和泉公告

公告号: A20-051

BX系列I/O接线端子规格之更改

JE1*连接器

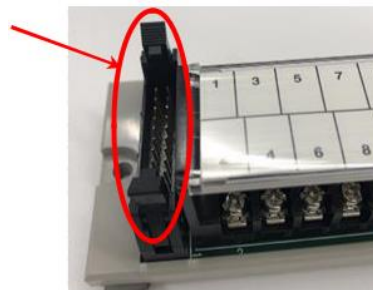
由于 JE 系列连接器已停产,用于 I/O 接线端子和连接线的连接器将从 IDEC 的 JE1*变更为 OKI Electric Cable 的 FL*。

当前: IDEC's JE1	更改后: OKI Electric Cable's FL*

1. 有关新连接器的规格, 请参阅 OKI Electric Cable 的官网。
<https://www.okidensen.co.jp/en/>
2. OKI Electric Cable 连接器的锁定/弹出部分与 IDEC 的连接器不同, 所以装卸时的手感也不同。
3. 虽然在结构上可以同时使用当前主板和新主板, 但请在使用前进行检查确认。

辨认方法

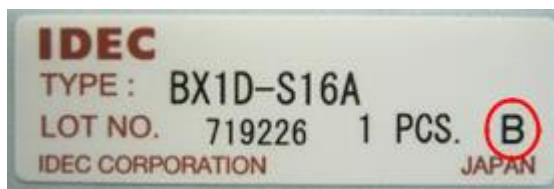
已更改的产品在包装盒上加上“B”标记, 此安排使用至 2020 年 8 月。
